六輕相關計畫
環境影響評估審查結論
執行監督委員會
(台塑企業)

第九十七次委員會報告資料

六輕相關計畫環境影響評估審查結論執行監督委員會第九十七次委員會議報告資料

第96次監督委員會意見回復辦理情形及
113年第3季環境監測結果報告

110年及113年環評5號井局部區域等水位圖

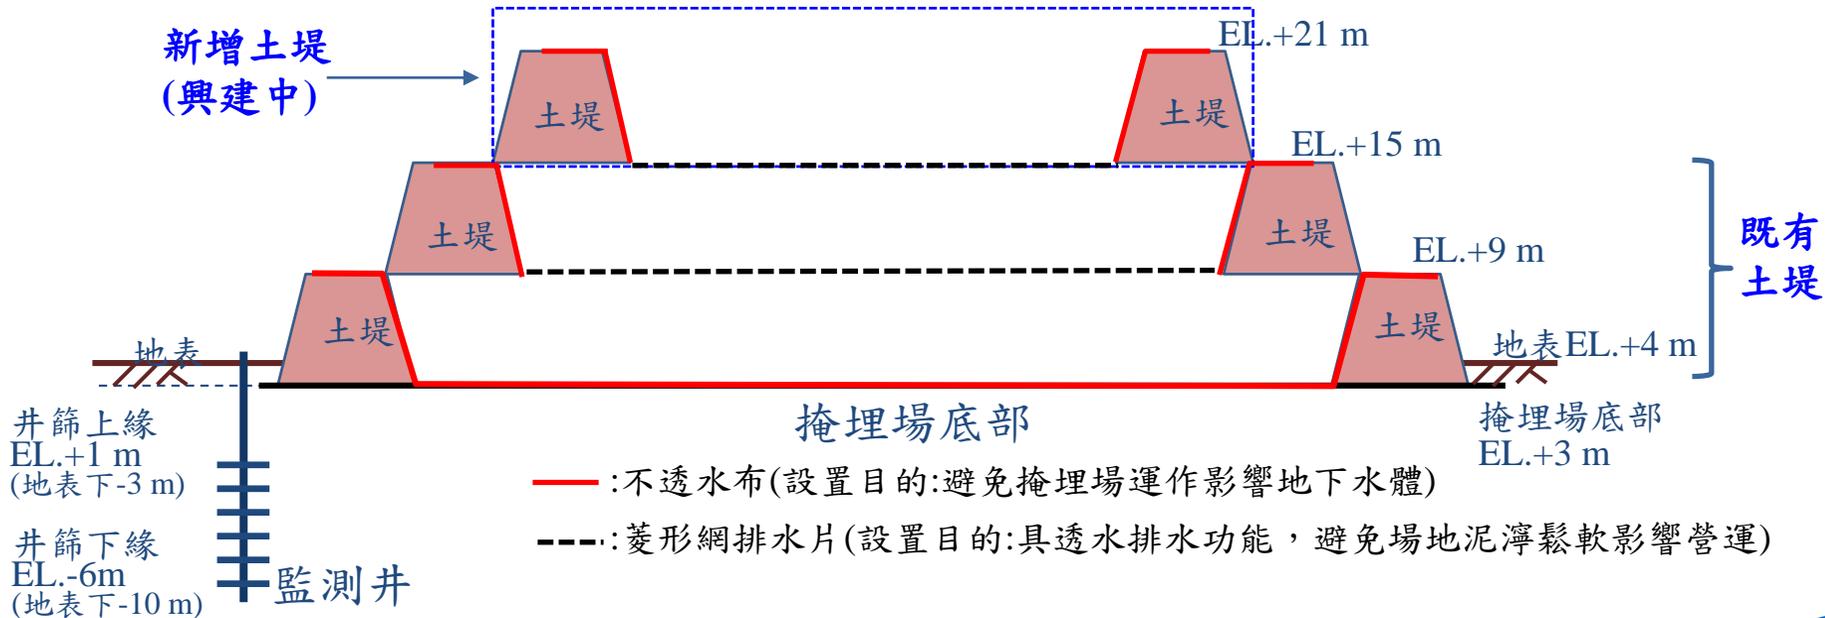
項次	類別	委員意見			
		第93次	第94次	第95次	第96次
一	廠區運作NH ₃ -N製程、污染防治措施及附近地下水質分析，釐清環評5號井氨氮偏高是否受運作含氮物質廠處或掩埋場影響	盧委員至人、程委員兩庭 盧委員淑芬、劉委員兩庭	程委員淑芬、張委員喬維(由葉騏華代)、劉委員兩庭	-	程委員淑芬、劉委員兩庭、張委員喬維、環管署土基會
二	環評5號井鄰近廠處附近地下水質(文)分析，釐清環評5號井氨氮測值與DO ORP及雨量關聯性	盧委員至人、程委員兩庭 盧委員淑芬、陳委員兩庭	張委員子見、程委員兩庭 張委員淑芬、陳委員兩庭、劉委員兩庭	張委員子見、曾委員兩庭 張委員淑芬(由洪委員兩庭代)、張委員兩庭(由葉騏華代)	張委員子見、陳委員兩庭
三	環評5號井氨氮偏高成因分析之因應對策	-	盧委員至人、張委員兩庭 盧委員子見、張委員兩庭	張委員子見、曾委員兩庭 張委員淑芬(由洪委員兩庭代)、張委員兩庭(由葉騏華代)	張委員嘉玲
四	其他(如區外氨氮檢測狀況)	盧委員至人、委員兩庭 盧委員淑芬(由洪委員兩庭代)、張委員兩庭(由廖委員兩庭代)、郭委員兩庭	-	盧委員至人、莊委員兩庭 盧委員兩庭	程委員淑芬、張委員兩庭、劉委員兩庭、張委員兩庭、張委員兩庭、環管署土基會

1. 環評5號井局部區域流場上游，除東側掩埋場方向外，也因區外灘地淤積，形成一處地下水高區，致環評5號井北側防風林形成另一處上游。

2. 然區外灘地淤積經海水沖刷逐漸減緩，致區外往區內之局部流場驅動力減少，目前環評5號井附近的流場大致與大區域流場相似，上游為東側掩埋場方向。
